Exigences techniques Novoclimat – Grand bâtiment multilogement

Version d'avril 2017	Version de janvier 2018
	Retrait de la mention « 2.0 » partout.
Dalle de sous-sol : plancher en contact avec le sol qui se situe à une profondeur de plus de 1 200 mm (4 pi) sous le niveau du sol contigu.	Retiré parce que la définition existe déjà dans le tableau 2.1.1.
Dalle sur sol : planchers en contact avec le sol qui se situent au-dessus du niveau du sol contigu ou à une profondeur de 1 200 mm (4 pi) ou moins sous celui-ci.	Retiré parce que la définition existe déjà dans le tableau 2.1.1.
Spécialiste en ventilation : personne physique ou morale certifiée « Novoclimat 2.0 – Spécialiste en ventilation autonome » ou « Novoclimat 2.0 – Spécialiste en ventilation centralisée », selon les besoins, qui est responsable de l'ensemble des travaux de ventilation exécutés sur le chantier.	Retiré parce que la définition existe déjà dans à l'article 1.1.2
Usage du bâtiment : utilisation réelle ou prévue d'un bâtiment ou d'une partie de bâtiment (voir la sous-section 3.1.2 du chapitre 1 du Code de construction du Québec).	Retiré parce que la définition fait référence à une exigence qui n'existe pas, mais qui

Figure B-2.4.2.3 : Parois mitoyennes séparant un garage des autres espaces chauffés

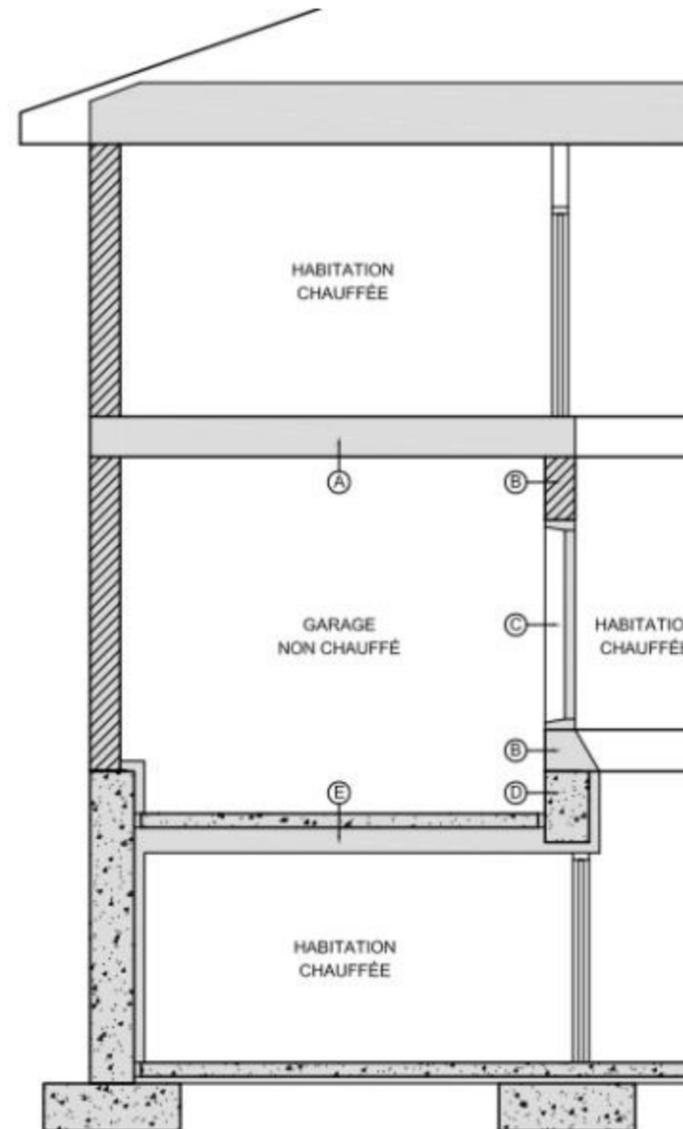
2.4.2.3 Les parois mitoyennes séparant un garage des autres espaces chauffés adjacents sont tenues de respecter les niveaux d'isolation exigés dans le tableau 2.4.2.3.

Tableau 2.4.2.3 : Résistance thermique des parois mitoyennes.

Type de parois	Résistance thermique effective min. RSI _E (R _{Effectif})	
	Chauffé	Non-chauffé
Plafond entre le garage et une pièce au-dessus	Veuillez consulter l'article 2.4.2.1	5,02 (28,5)
Murs mitoyens au logement		3,70 (21,0)
Murs de fondation mitoyens au logement		2,82 (16,0)
Plancher entre un garage et une pièce en dessous	5,2 (29,5) ¹	5,2 (29,5) ¹
Note 1 : Résistance thermique exprimée en RSI _{total} (R _{total})

Type de parois	Résistance thermique effective min. RSI_e (R_{Effectif})	
	Chauffé	Non-chauffé
Piafond entre le garage et une pièce au-dessus	Veuillez consulter l'article 2.4.2.1	5,02 (28,5)
Murs mitoyens au logement		3,70 (21,0)
Murs de fondation mitoyens au logement		2,82 (16,0)
Plancher entre un garage et une pièce en dessous	5,2 (29,5) ¹	5,2 (29,5) ¹

Note 1 : Résistance thermique exprimée en RSI_{total} (R_{total})

Figure B-3.2.4 : Tuyauterie d'eau

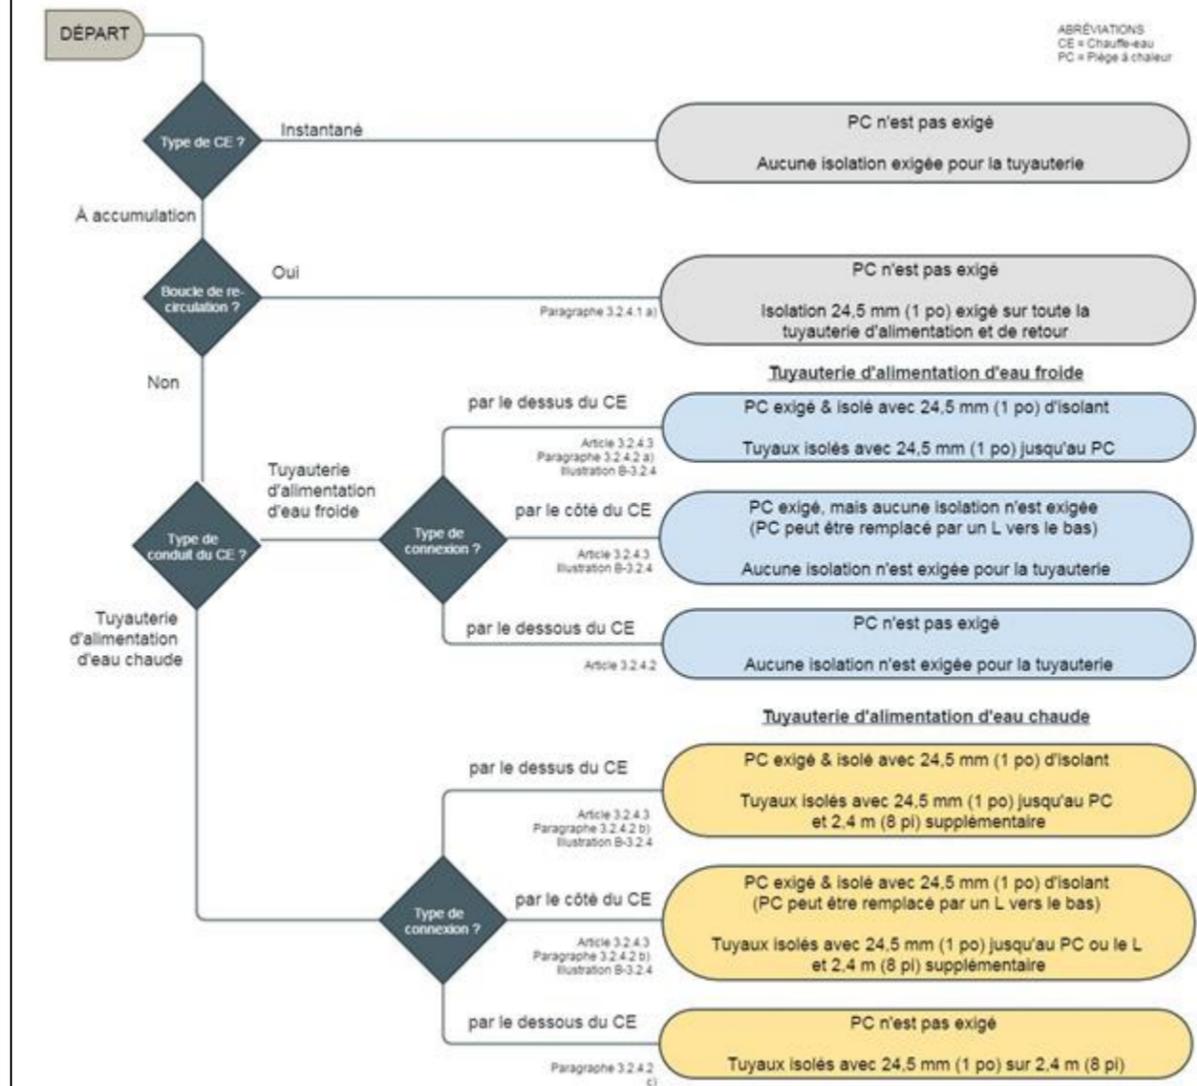
3.2.4 Tuyauterie d'eau	3.2.4 Tuyauterie d'eau
<p>3.2.4.1 La tuyauterie des installations suivantes de chauffage de l'eau doit être isolée sur toute sa longueur avec un isolant de 25 mm (1po) d'épaisseur minimale (voir figure à l'annexe B) :</p> <ul style="list-style-type: none"> a) les installations munies d'une boucle de recirculation; b) les installations avec un <i>chauffe-eau à accumulation</i> et sans piège à chaleur; et c) les installations munies de fil chauffant. <p>3.2.4.2 La tuyauterie des installations de chauffage de l'eau avec un <i>chauffe-eau à accumulation</i> et munies de pièges à chaleur doit être isolée avec un isolant de 25 mm (1 po) sur les sections spécifiées ci-dessous (voir figure à l'annexe B):</p> <ul style="list-style-type: none"> a) les sections de tuyau formant les pièges à chaleur; b) les sections entre les pièges à chaleur et le réservoir; et c) les premiers 2,4 m (8 pi) du tuyau d'eau chaude entre le piège à chaleur et les appareils desservis. 	<p>3.2.4.1 La tuyauterie des installations suivantes de chauffage de l'eau chaude doit être isolée sur toute sa longueur avec un isolant de 25 mm (1po) d'épaisseur minimale (voir figure à l'annexe B) :</p> <ul style="list-style-type: none"> a) <u>les</u> installations munies d'une boucle de recirculation; et b) <u>les</u> installations munies de fil chauffant. <p>3.2.4.2 À l'exception de la tuyauterie d'eau froide connectée par le dessous, la tuyauterie des installations de chauffage de l'eau avec un <i>chauffe-eau à accumulation</i> doit être isolée avec un isolant de 25 mm (1 po) sur les sections spécifiées ci-dessous (voir figure à l'annexe B):</p> <ul style="list-style-type: none"> a) <u>sur</u> la tuyauterie d'alimentation d'eau froide connectée par le dessus du réservoir : <ul style="list-style-type: none"> i) <u>les</u> sections de tuyau formant les pièges à chaleur; ii) <u>les</u> sections entre les pièges à chaleur et le réservoir; et b) <u>sur</u> la tuyauterie d'alimentation d'eau chaude connectée par le dessus ou sur le côté du réservoir : <ul style="list-style-type: none"> i) <u>les</u> sections de tuyau formant les pièges à chaleur; ii) <u>les</u> sections entre les pièges à chaleur et le réservoir; et iii) <u>les</u> premiers 2,4 m (8 pi) du tuyau d'eau chaude entre le piège à chaleur et les appareils desservis; et c) <u>sur</u> la tuyauterie d'alimentation d'eau chaude connectée par le dessous du réservoir, les premiers 2,4 m (8 pi) du tuyau d'eau chaude.

Figure B-3.1.7.1, 3.2.4.5 & 3.4.17.2 : Emplacement des systèmes de chauffage destinés aux logements (maison à un étage)

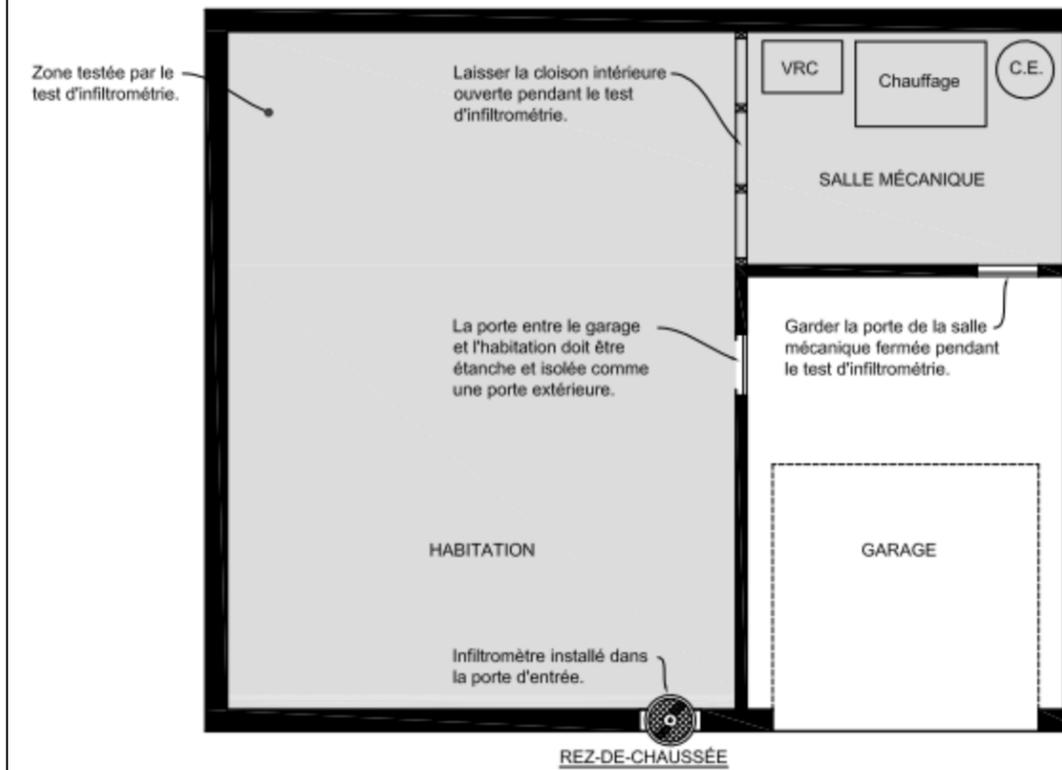
S.o.	<p>3.2.4.5 Le système de chauffage de l'eau domestique et destiné aux logements :</p> <ul style="list-style-type: none">a) <u>doit</u> être installé dans un local respectant les paragraphes 3.4.7.1 a) et d), ainsi que les articles 3.4.7.2 et 3.4.7.3;b) <u>doit</u> avoir un dimensionnement suffisamment grand pour permettre son entretien; etc) <u>ne peut pas</u> être installé dans les aires de séjours, la cuisine, les bureaux, les chambres à coucher ou les garages.
------	---
